ZIM-DZ.2621.7.2023

Dotyczy: postępowania o udzielenie zamówienia publicznego pn: „**Rewitalizacja Obszarowa Centrum Łodzi - Projekt 7 – Przebudowy ulicy Ogrodowej na odcinku od ul. Cmentarnej (włącznie z tarczą skrzyżowania) do ul. Gdańskiej (bez pasa terenu ul. Karskiego i terenu inwestycji PKP)**”

Pytanie nr 14

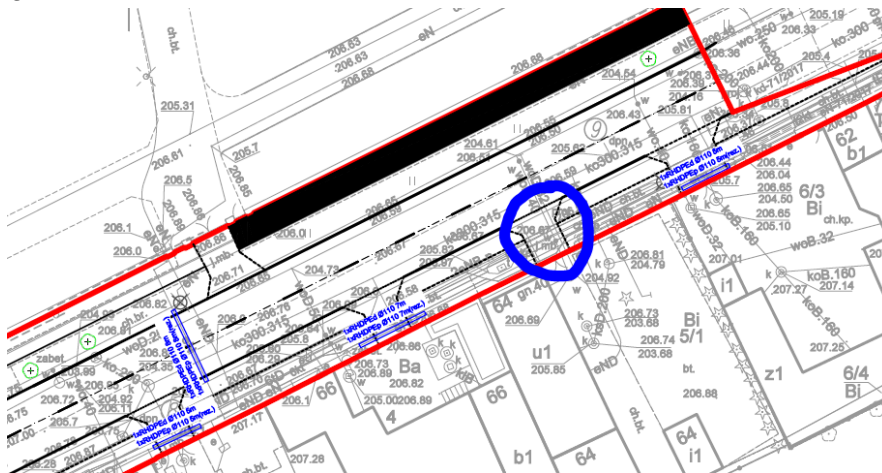
Prosimy o potwierdzenie, że w ramach projektu Przebudowy i zabezpieczenia sieci elektroenergetycznej nie należy zabezpieczać sieci ani układać rur rezerwowych pod zaznaczonym poniżej wjazdem na posesję 64 na odcinku od ul. Cmentarnej do ul. Karskiego.

Zamawiający informuje, że należy wykonać zabezpieczenie sieci elektroenergetycznej pod wjazdem na posesję nr 64.

Pytanie nr 15

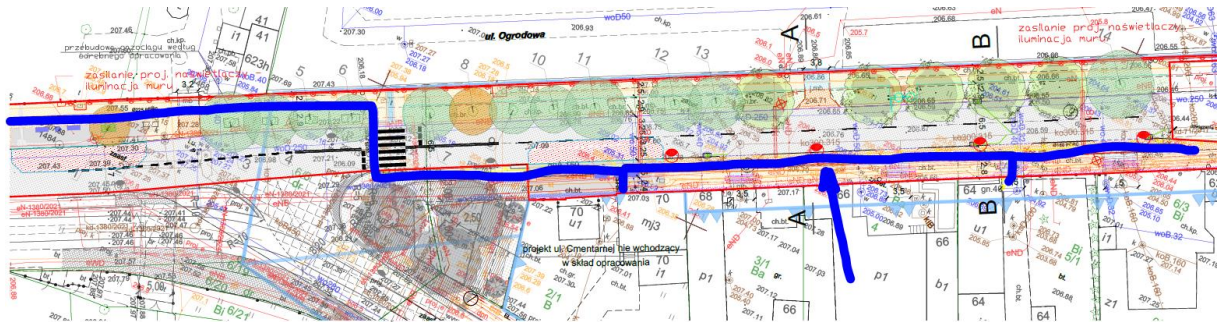
Prosimy o informację czy do przedmiotu Zamówienia należy zaznaczona poniżej przebudowa sieci gazowej na odcinku od ul. Cmentarnej do ul. Karskiego. Według opisu na planach jest to „przebudowa gazociągu według odrębnego opracowania”. Jeżeli tak to prosimy o załączenie odpowiedniej dokumentacji, jeżeli nie to prosimy o informację czy i kiedy będzie ona przebudowywana przez podmiot zewnętrzny i czy koordynację z tą przebudową należy przyjąć do wyceny.

Przebudowa sieci gazowej będzie wykonywana przez PSG podczas trwania prac budowlanych dla przebudowy ul. Ogrodowej na odcinku od ul. Karskiego do ul. Cmentarnej w ramach koordynacji prac.
